Acuerdo 1217 Por el cual se aprueba la incorporación del cambio en los límites de generación y absorción de potencia reactiva de las unidades 1 y 2 de la planta de generación Quimbo y las respectivas curvas de carga

1217

4 Septiembre, 2019

Figura 1. Curva de Carga Unidades 1 y 2 de la central Quimbo

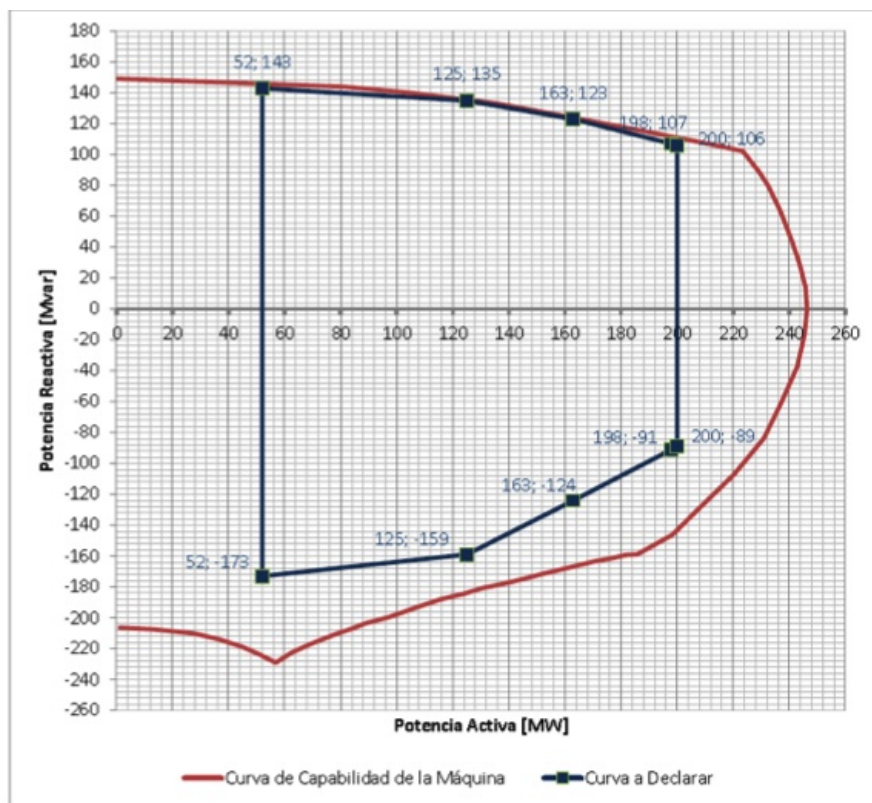
- 1** Aprobar la declaración de una nueva curva operativa de carga de las unidades 1 y 2 de la planta de generación Quimbo, en las que se define la capacidad para entrega y absorción de potencia reactiva de las unidades en función de la potencia activa generada.

Sobreexcitación			Subexcitación		
P [MW]	Q [Mvar] Antes	Q [Mvar] Después	P [MW]	Q [Mvar] Antes	Q [Mvar] Después
52	+143	+143	52	-173	-173
125	+135	+135	125	-159	-159
163	+123	+123	163	-124	-124
198	-	+107	198	-	-91
200	-	+106	200	-	-89
